改善箇所説明図

改善内容

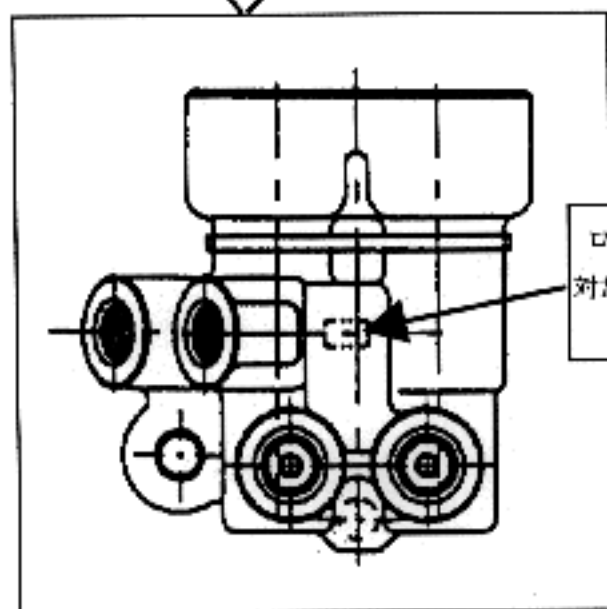
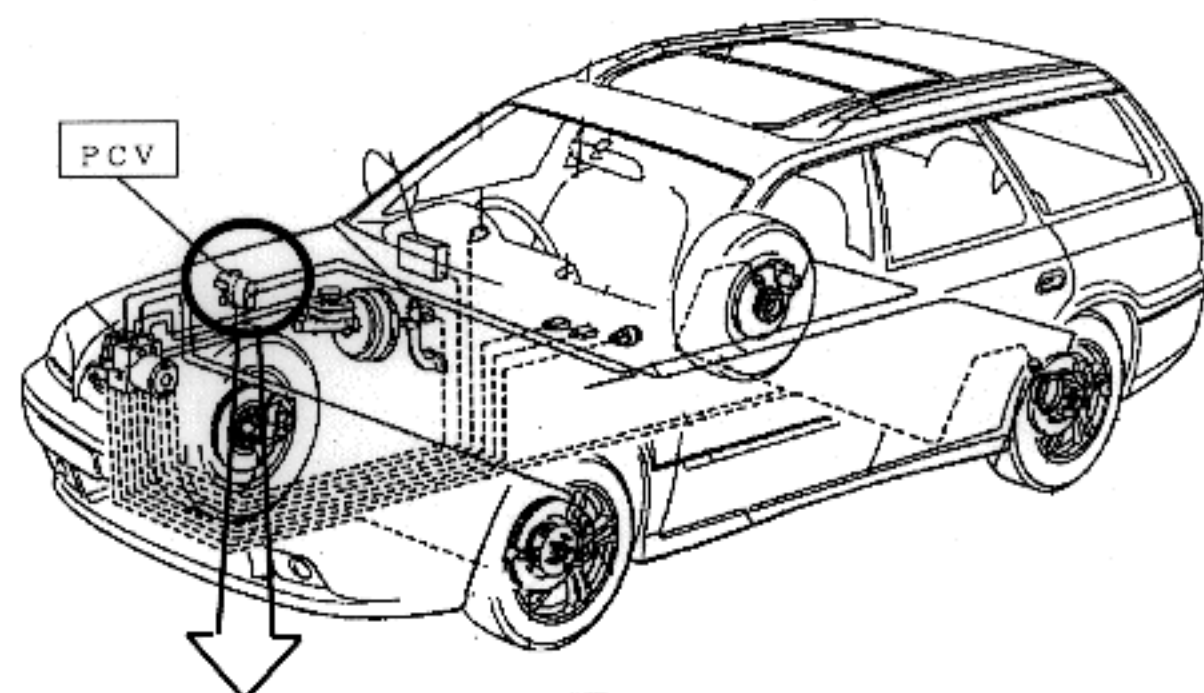
制動装置において、前後輪のブレーキ液の油圧を制御するプロポーションバルブ(PCV)に製造不良のものが、そのままの状態で使用を続けると、当該PCVからブレーキ液が漏れ、制動距離が伸びるおそれがある。

全車両、当該PCVのロット番号を確認し、該当するものは良品と交換する。
識別：PCVの本体上部に黄色ペイントを塗布する。
